MEMOIRE EN REPONSE A L'AVIS MRAE

PROJET ÉOLIEN Parc éolien de l'Européenne Froissy et Noirmont (60480)

TotalEnergies Renouvelables France

Carte B7 : Variante 1

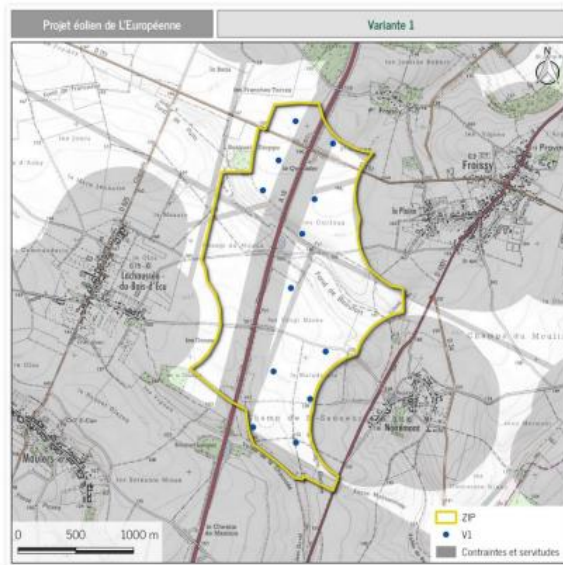
Au regard des impacts résiduels forts du projet sur les chauves-souris, (notamment sur la Noctule commune, la Pipistrelle de Nathusius), sur les oiseaux migrateurs, sur l'encerclement des villages voisins (cf partie II-3), l'Ae recommande de compléter l'étude avec des variantes présentant moins d'impacts environnementaux et paysagers.

Comme présenté dans l'étude d'impact, le projet soumis à la MRAe a déjà été sujet à un choix de variante. Dans la présente étude, le projet est présenté en 3 variantes présentant des caractéristiques bien différentes (nombre d'éoliennes, implantation, évitement de zones à enjeux, etctc.). Pour chacune des variantes, il est présenté leurs impacts positifs et négatifs.

La variante n°1 propose une optimisation du site en respect avec les contraintes techniques, tout en proposant une implantation linéaire parallèle à l'autoroute, à l'image des parcs éoliens existants le long de l'A16 au nord du projet.

Ce sont ainsi 12 éoliennes, implantées de part et d'autre de l'autoroute, qui sont proposées pour cette première variante.

Tableau 1 : Synthèse des cas de mortalité d'oiseaux et de chiroptères constatés lors des suivis post-implantation réalisés sur les parcs éoliens voisins du projet

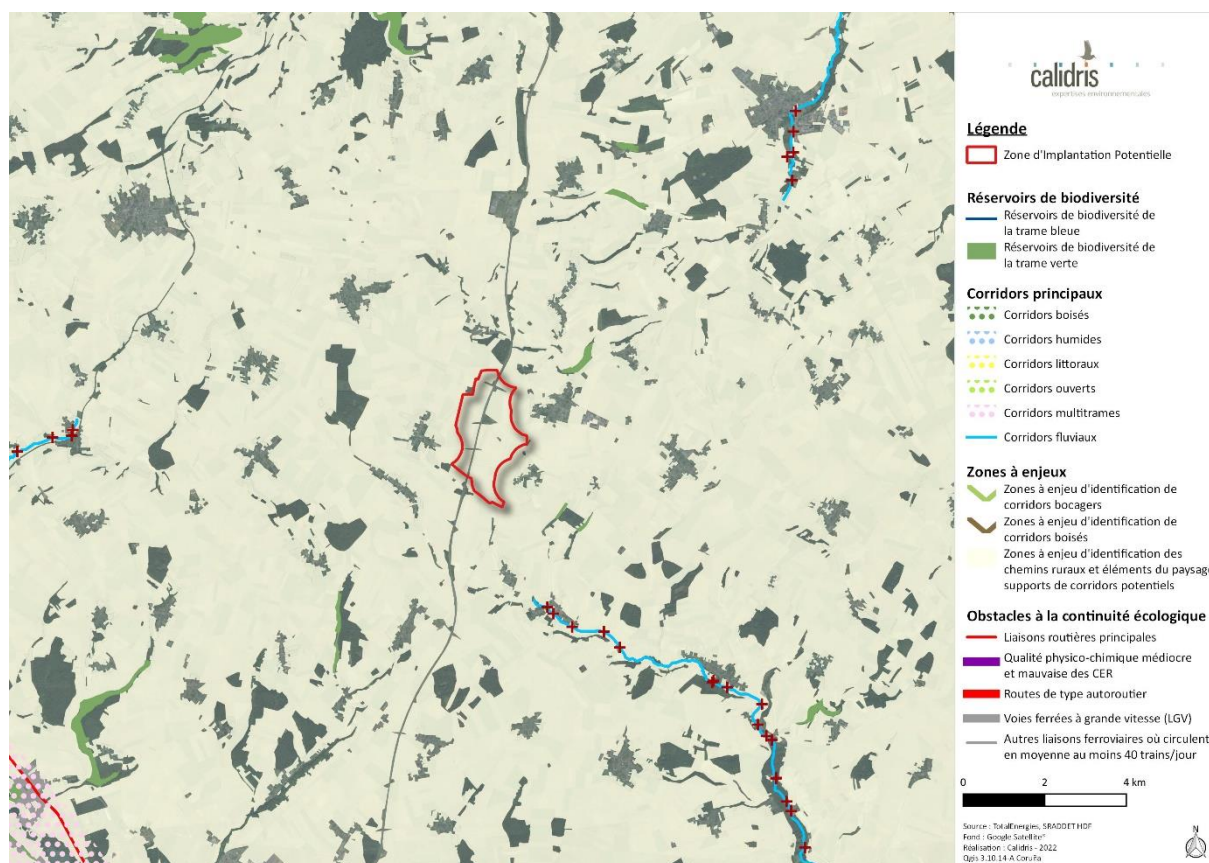
L'Ae recommande d'actualiser le suivi de mortalité pour l'ensemble des parcs éoliens à proximité.

35 cadavres d'oiseaux de 15 espèces ou groupes d'espèces différents et 11 cadavres de chiroptères de 7 espèces ou groupes d'espèces différents ont été retrouvés lors des 14 suivis de mortalité effectués entre 2013 et 2019.

Chez les oiseaux, la Perdrix grise est l'espèce la plus impactée avec 5 cadavres observés soit 14 % des cas de mortalité. Parmi les 15 espèces retrouvées mortes, 5 sont considérées comme espèces à enjeu dans le cadre de l'étude d'impact (Alouette des champs, Busard Saint-Martin, Faucon crécerelle, Linotte mélodieuse, Martinet noir).

Chez les chiroptères, la Pipistrelle commune est l'espèce la plus impactée avec 3 cadavres observés soit 27 % des cas de mortalité observés.

Carte 1 : Projet éolien de l'Européenne et couloirs de déplacements de l'avifaune

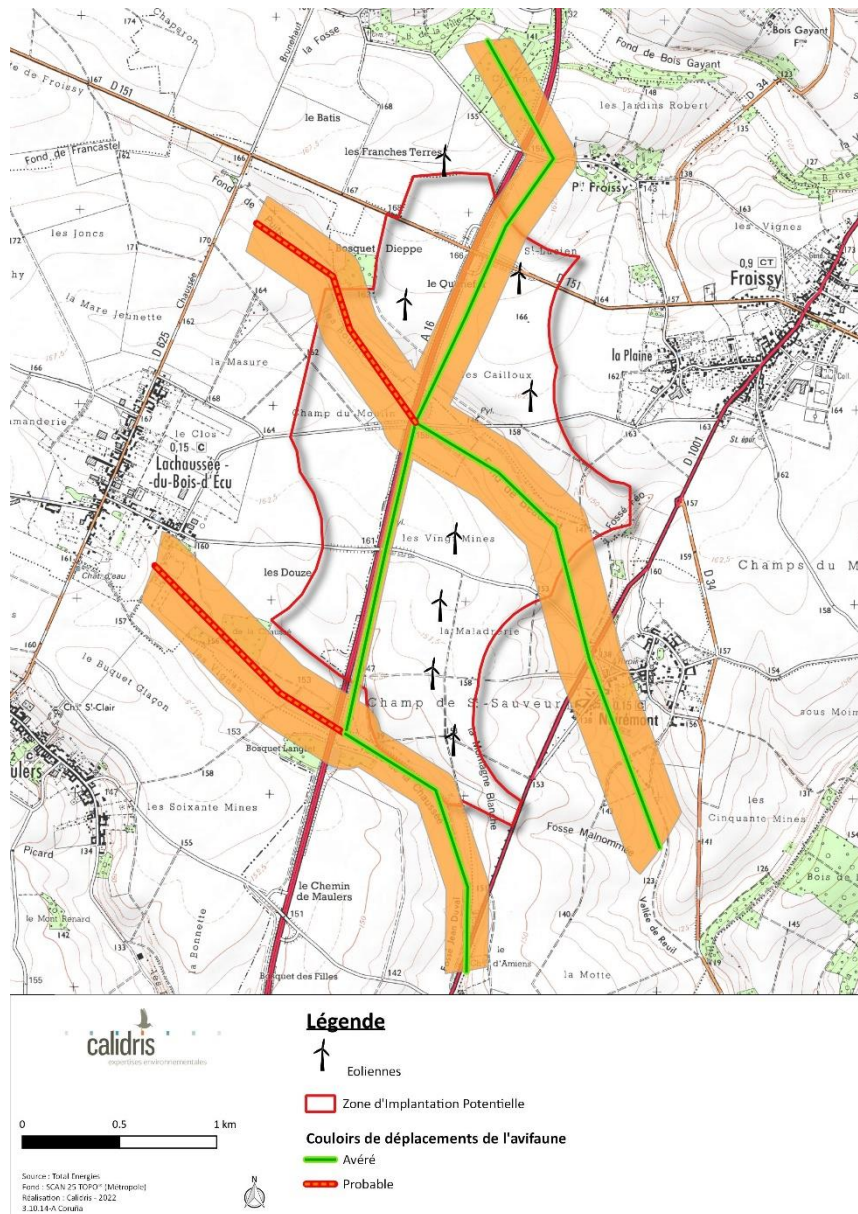
L'Ae recommande d'actualiser l'état des lieux des continuités écologiques au niveau régional en s'appuyant sur le SRADDET Hauts-de-France et de présenter des cartes superposant le projet aux routes de vols des chauves-souris et aux secteurs de déplacements des oiseaux.

La carte ci-dessous présente la superposition entre les éoliennes du projet et les couloirs de déplacement de l'avifaune avérés ou probables définis par le CPIE de la Vallée de la Somme. Aucune éolienne ne se situe au sein d'un de ces couloirs.
